**Avis de la mission régionale d'autorité environnementale
sur le projet de parc photovoltaïque sur la commune de Saint-
Jean-Lespinasse, lieu-dit « Causse de Benne » (46)**

N°Saisine : 2021-9711

Avis émis le 07 octobre 2021

Figure 3 : Plan de masse (Source Luxel)

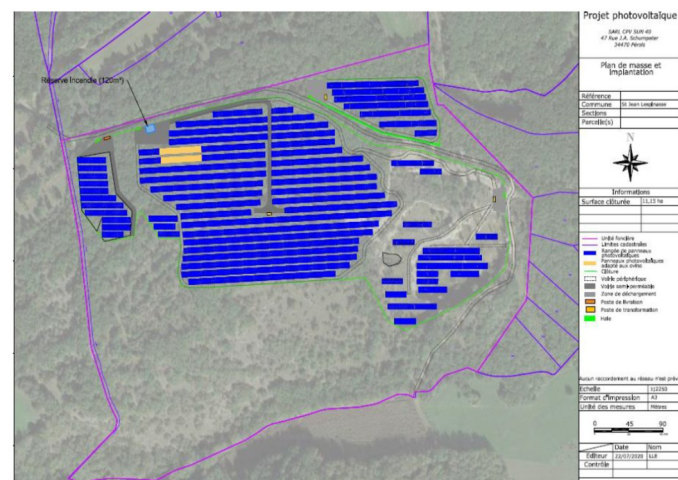
Néanmoins, les recommandations du SDIS du Lot³, qui prévoient que soit mise en place une bande débroussaillée de 50 mètres tout autour du projet afin de limiter le risque incendie, ne sont pas prises en compte dans l'analyse des impacts du parc photovoltaïque sur la faune et flore. En réalité, cette bande se superpose à la

surface définie comme mesures d'évitement⁴. Cela nuit à la compréhension de l'étude, le lecteur est obligé de consulter plusieurs éléments cartographiques en même temps (localisation des secteurs à enjeux, localisation des équipements, localisation de la bande des 50 m, localisation des mesures) pour appréhender l'impact global de la centrale.

La MRAe rappelle que le débroussaillage fait pleinement partie du projet et qu'en conséquence l'emprise du projet doit être adaptée pour éviter que des secteurs à forts enjeux environnementaux soient détruits par ces mesures préventives pour lutter contre le risque incendie (Cf. § Préservation de la biodiversité). Une analyse plus aisée des impacts et une cartographie synthétique de tous les enjeux naturalistes, associée à la localisation des équipements en prenant en compte les prescriptions du SDIS permettraient une visualisation et ainsi qu'une meilleure information du public.

La MRAe recommande de représenter les équipements, les infrastructures prévues par le projet ainsi que la bande de débroussaillage de 50 m sur la carte des différents enjeux naturalistes, ainsi que sur la carte de synthèse des mesures, afin de mieux localiser les impacts. Elle recommande d'analyser précisément les impacts liés aux obligations de débroussaillage et de mettre en place les mesures nécessaires d'évitement, de réduction ou de compensation.

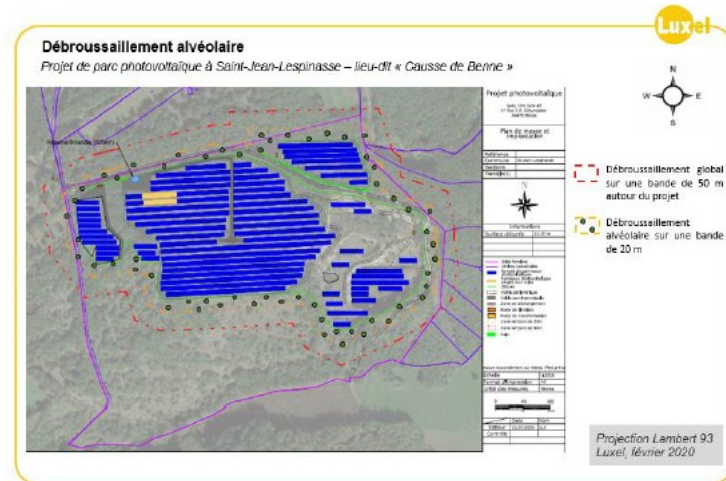
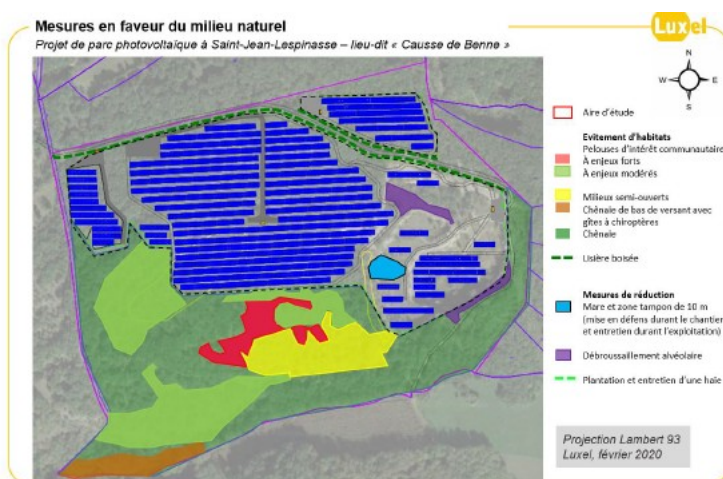
Afin de limiter les impacts sur les habitats, des mesures de réduction seront mises en œuvre. Selon l'étude d'impact, le projet conservera 10 ha de boisement, dont les boisements au sud-ouest à enjeux forts (incluant des arbres gîtes pour chiroptères) et un linéaire boisé au nord du chemin au bord de la zone d'étude. La MRAe estime que la surface estimée à 10 ha comme évitée est erronée, car ne tenant pas compte du

débroussaillage préconisé par le SDIS.

Parmi les mesures préconisées par SDIS, un débroussaillage de la strate arbustive est requis sur une hauteur de 1,50 m et sur une distance de 50 m au moins à partir de la zone d'implantation des panneaux photovoltaïques. Afin de minimiser les impacts liés à ces opérations de défrichage, le dossier indique que la méthode employée sera un débroussaillage partiel sous forme d'alvéoles sur une bande 20 m (sur les 50 m du périmètre de débroussaillage), des arbustes seront maintenus de manière éparse permettant de diversifier la végétation présente.

La MRAe relève que ces opérations de débroussaillage sur une bande de 50 m auront un impact (qui pour mémoire n'est pas analysé dans le dossier) sur des zones à enjeux modérés et forts (pelouses calcicoles et pré-bois calcicole). L'étude d'impact stipule le contraire, sur la cartographie P.215 « Impact sur le boisement », il est évoqué que 0 ha de pré-bois calcicole à enjeu fort ne sera impacté.

La MRAe relève que bien que certaines zones à enjeux forts soient évitées, la plupart des secteurs à enjeux moyens et forts ne le sont pas et sont maintenus dans l'emprise du projet (panneaux et bande des 50 m). L'analyse de l'impact du débroussaillage est absente, ce qui induit le lecteur en erreur laissant penser que les zones ayant les enjeux les plus forts seront évitées par le projet.

La MRAe recommande de compléter significativement l'analyse de l'impact de la centrale sur les habitats et la faune et la flore associée en considérant la bande de débroussaillage. En fonction de cette analyse, la MRAe recommande un renforcement des mesures. Elle recommande par ailleurs de modifier la cartographie p 228 « Mesures en faveur du milieu naturel » en intégrant la bande des 50 m qui ne peut pas être superposée aux zones évitées .
